Oznaczenie sprawy: **GK.271.3.2016**

Przedmiot zamówienia: „**Przebudowa drogi gminnej na działce nr 27/110 w Giedajtach, gmina Jonkowo**”

## **WYJAŚNIENIE (Nr 2) TREŚCI SIWZ**

SKALA 1:250

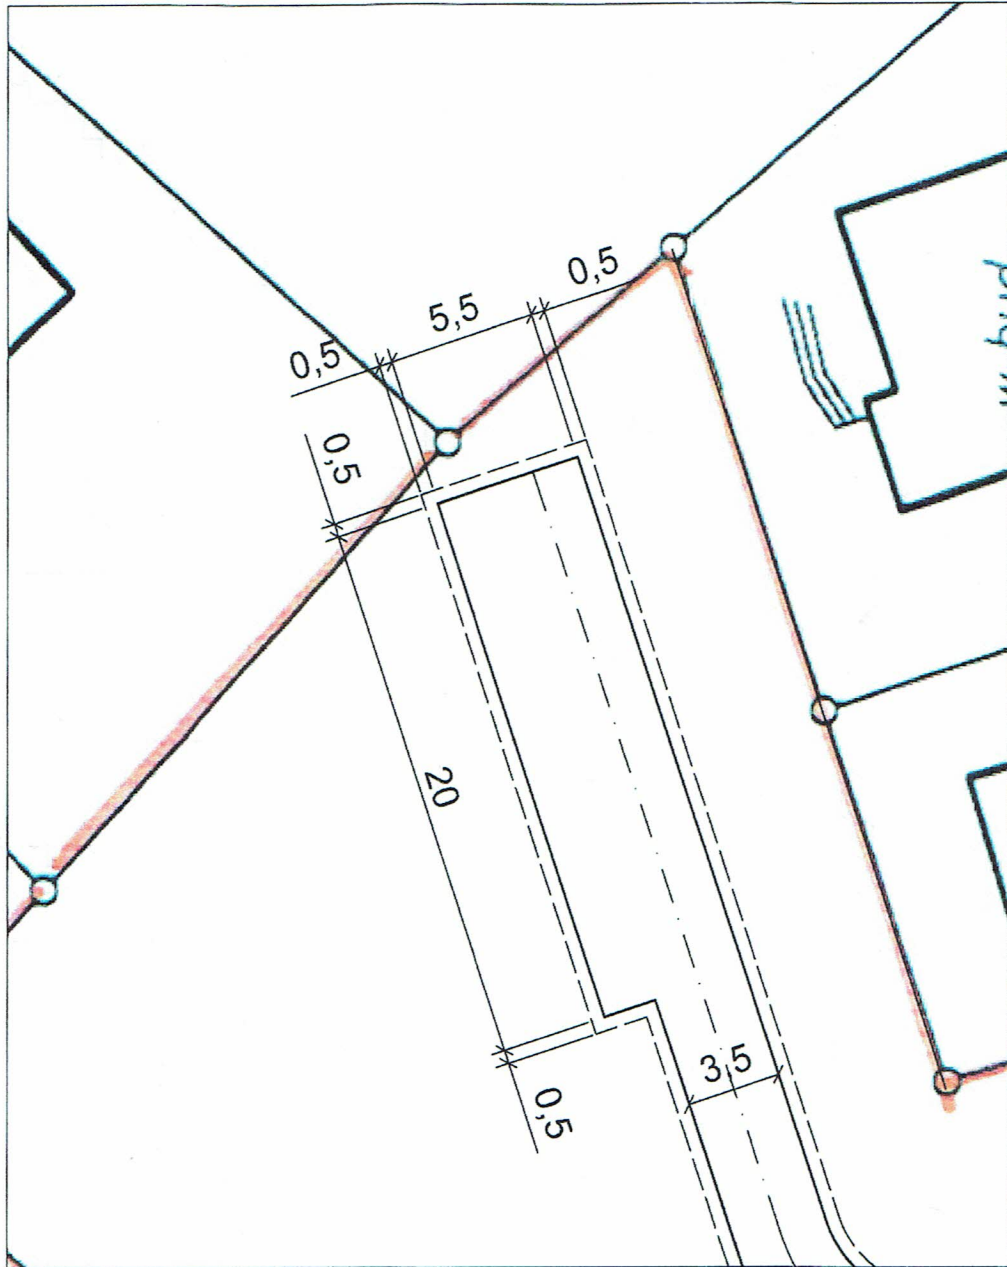
1. Według pkt VII SIWZ oraz pkt. II.2 Ogłoszenia wymagany termin zakończenia realizacji zamówienia to 16 sierpnia 2016. W Formularzu Oferty w pkt 4. wpisano 30 czerwca 2016. Prosimy o dokonanie korekty Formularza Oferty.
2. W celu dokonania prawidłowej wyceny, prosimy o wskazanie ilości wjazdów do wykonania oraz ilości mijanek jak również informację w postaci rysunku jak ma być wykonane zakończenie drogi na ul. Środkowej.

Ad. 2) Przewidziano wykonanie 34 zjazdów bitumicznych (do działek zabudowanych) o powierzchni 4,5 m<sup>2</sup> każdy oraz 3 mijanek o powierzchni 20 m<sup>2</sup> każda - o konstrukcji takiej samej jak na drodze głównej. Rysunek wykonania zakończenia drogi na ul. Środkowej stanowi załącznik do niniejszego Wyjaśnienia.
